SECRETARÍA GENERAL – ALCALDÍA MAYOR DE BOGOTÁ
EVIDENCIA DE REUNIÓN

Dependencia: DAF	**Objetivo:** Verificación de actividades a realizar con el contrato 781-2025 en las sedes Manzana Liévano y archivo distrital	
Fecha: 17/09/2025	**Lugar:** Manzana Liévano y Archivo distrital	**Hora: 10:00 am**

PROPUESTA DE DISEÑO BARANDA Y PASAMANOS RAMPA ARCHIVO DE BOGOTÁ

PLANO No. PB-01 2025

PLANTA RAMPA 1 A 2 PISO

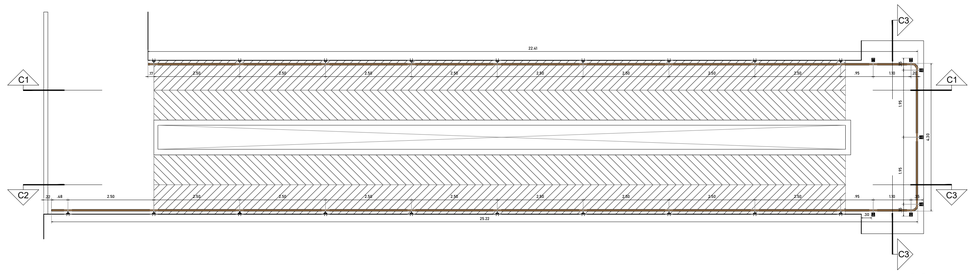
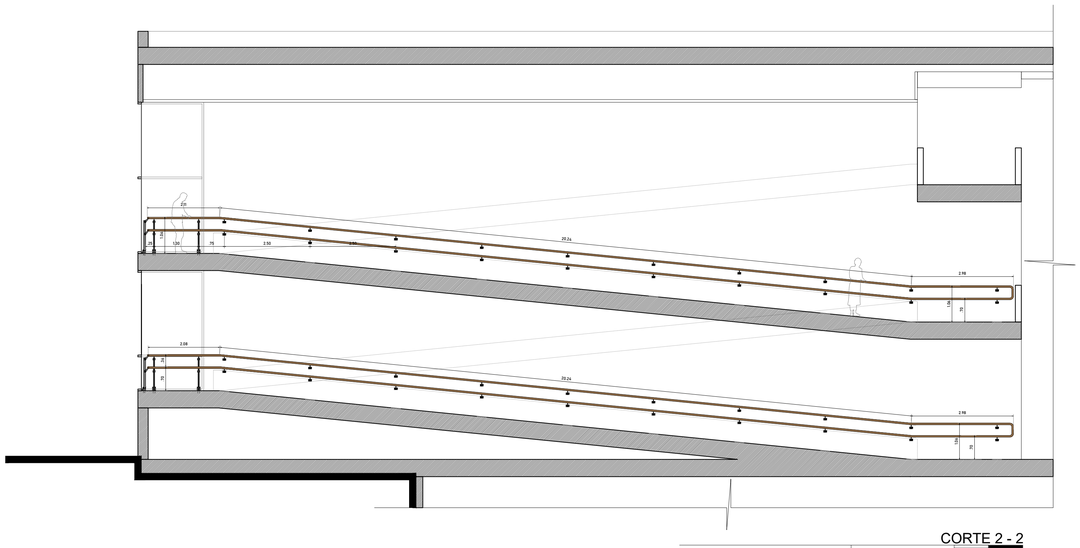
- Se verifica que la rampa de acceso interna de la edificación, requiere pasamanos doble y en los descansos una baranda, se propone inicialmente que la estructura sea en acero con pintura electrostática negra y pasamanos (bolillo) en madera, como alternativa se propone que la integridad de los elementos sea en acero con pintura electrostática negra incluido el pasamanos (bolillo), teniendo en cuenta la dificultad para la elaboración de las curvas en madera. No obstante, la arquitecta Patricia queda con el compromiso de consultar y remitir planos de como serían los detalles de los elementos.

PLANTA RAMPA EXTERIOR

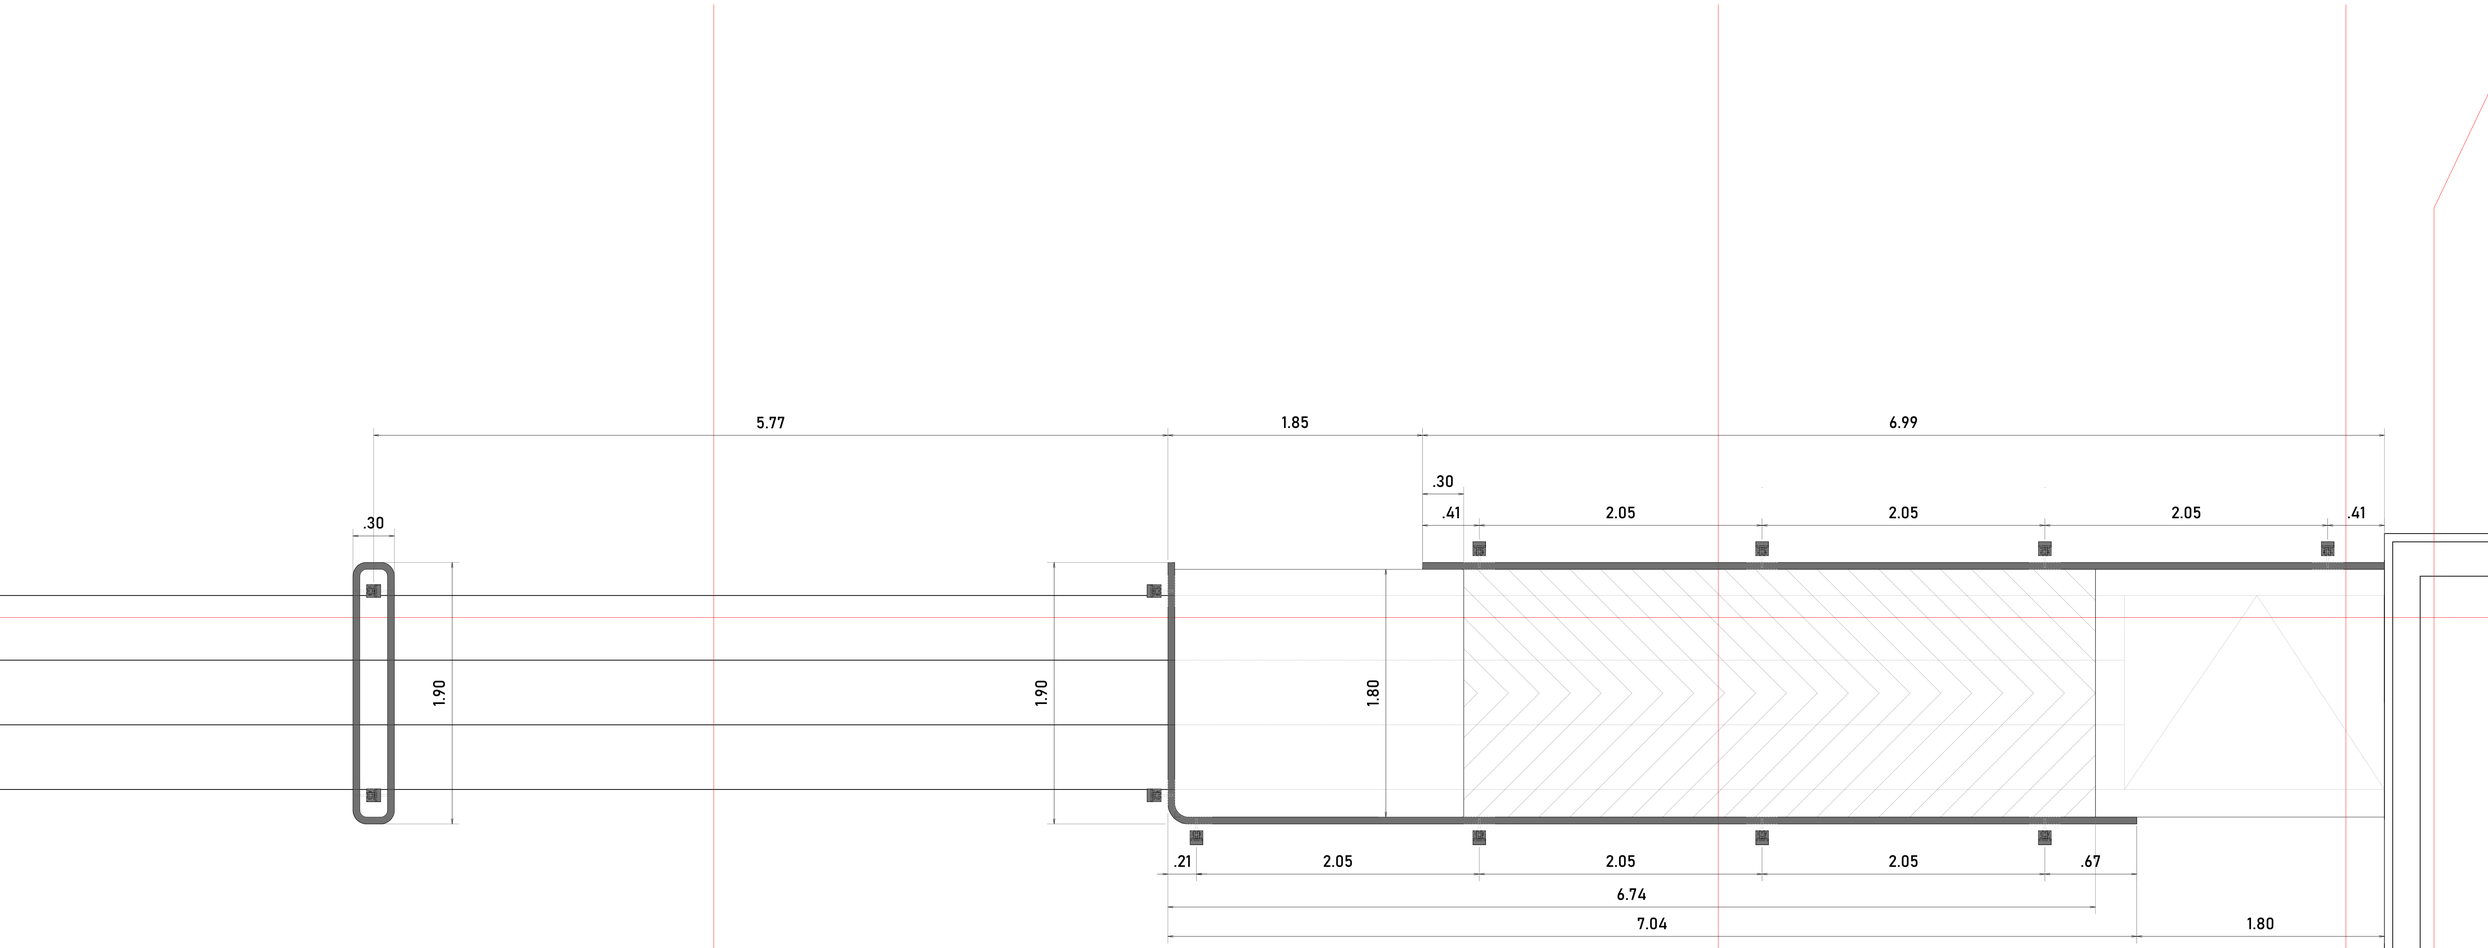
- Se requiere una baranda para la rampa del costado nor-oriental, sin embargo, la rampa se debe reconstruir para que cumpla con la pendiente máxima. Dado lo anterior, la arquitecta Patricia replanteará la rampa y remitirá el plano, de igual manera se confirmará si se requiere baranda en las escaleras por el ancho que queda disponible.
